**Trasmissione NOTA TECNICA E COMUNICAZIONE DI MODIFICA in
risposta alla prima diffida per inosservanza delle prescrizioni
autorizzative di cui alla nota prot. N 32290 del 07/10/2014 del Ministero
dell'Ambiente e della Tutela del Territorio e del Mare.**

NOTA TECNICA E COMUNICAZIONE DI MODIFICA

Stabilimento di Porto Marghera - VE

Grafico 1: effetto del pH sulla dissociazione dell' HCN

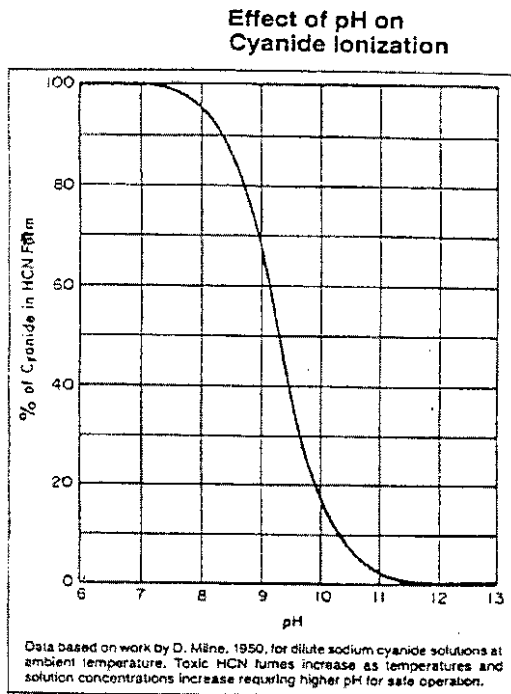
Il grafico N° 1 illustra come tale equilibrio sia fortemente condizionato dal pH della soluzione, pertanto l'efficienza di abbattimento con acqua è fortemente limitata anche dall'effetto di stripping che si instaura all'interno della colonna, a causa della velocità dei gas.

Ancora dal grafico N° 1 si ricava che, a pH inferiori a 7, l'equilibrio HCN / CN⁻ è spostato completamente a sinistra.

Questa è la situazione che si riscontra in colonna C8001, quando il liquido di abbattimento è solamente acqua demi.

La soluzione possibile individuata, per aumentare l'efficienza dell'abbattimento, è l'alimentazione di una soluzione di soda caustica al 20%, in modo da aumentare il pH della soluzione di lavaggio e spostare l'equilibrio chimico verso la specie CN⁻ con conseguente formazione di NaCN rimosso dal flusso liquido. Il grafico N°1 fornisce informazioni utili anche per quanto riguarda il pH di lavoro: si noti come a pH 9 sia presente circa il 70% della specie HCN, mentre già a pH 10,5, questa sia ridotta a circa il 5%.
